改善箇所説明図

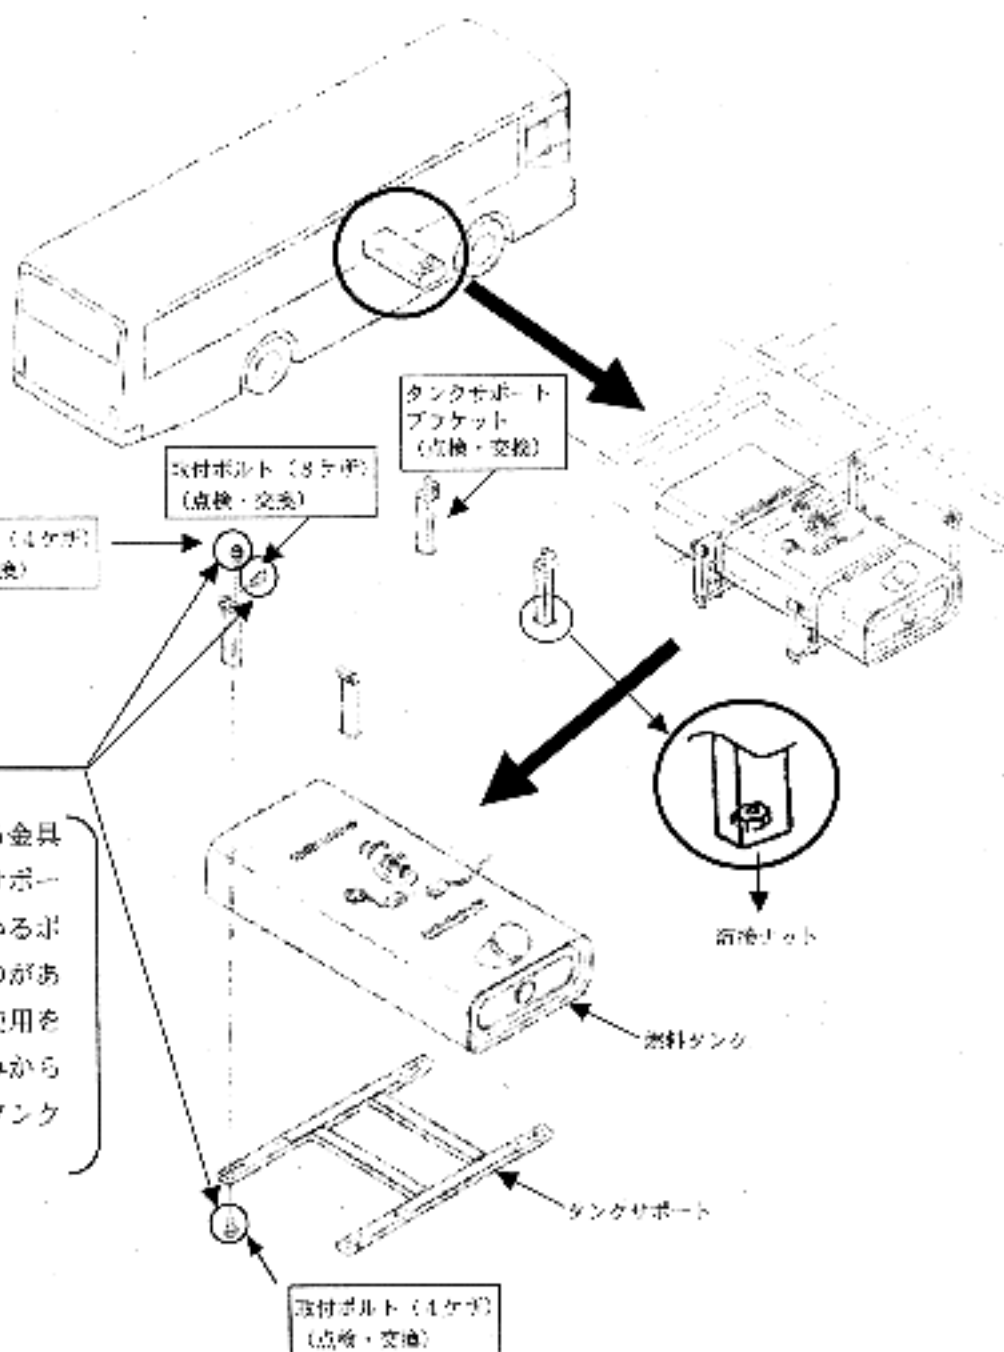
基準不適合発生箇所

車体に燃料タンクを保持する金具（タンクサポート、タンクサポートブラケット）を組立てているボルトの締付けに不適合なものがあるため、そのままの状態で使用が続けると、当該ボルトが値みから折損し、最悪の場合、燃料タンクが脱落するおそれがある。

改善の内容 ; 全車両、当該ボルトの締付状態およびタンクサポートブラケットの取付け状態を点検し、異常の認められるものは良品と交換する。
